APRUEBA CIRCULAR ACLARATORIA N° 11 DE LAS BASES DE LICITACIÓN DE LA OBRA PÚBLICA FISCAL DENOMINADA "CONCESIÓN RUTA 66, CAMINO DE LA FRUTA", A EJECUTAR POR EL SISTEMA DE CONCESIONES.

SANTIAGO, 14 MAY 2019

RESOLUCIÓN EXENTA DGC N° 1476

Cláusula: Artículo 2.2.2.2

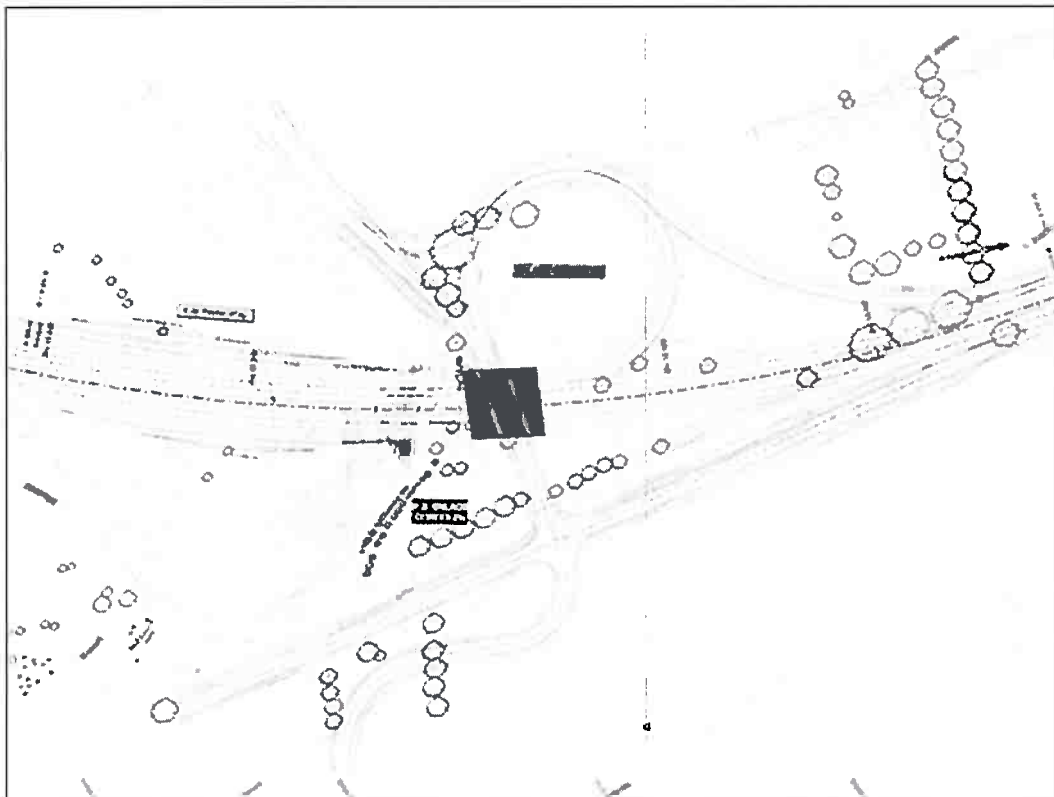
En el artículo 2.2.2.2 de las BALI, se indica:

“El diseño geométrico deberá ajustarse a las secciones 3.203, 3.204 y 3.206 del MC-V3”

”Se deberá considerar la velocidad de proyecto de 40Km/h para los lazos, de 50Km/h para los ramales y de 60Km/h, como mínimo para el eje secundario, salvo indicación distinta del Inspector Fiscal”.

Modificar el trazado para adecuarlo estrictamente a las velocidades que indica las BALI, puede llevar un significativo mayor costo de expropiación y construcción.

Respuesta: Se mantiene lo dispuesto en el artículo 2.2.2.2 de las Bases de Licitación, previamente modificado por las Circulares Aclaratorias N°s 2, 6, 8 y 10.
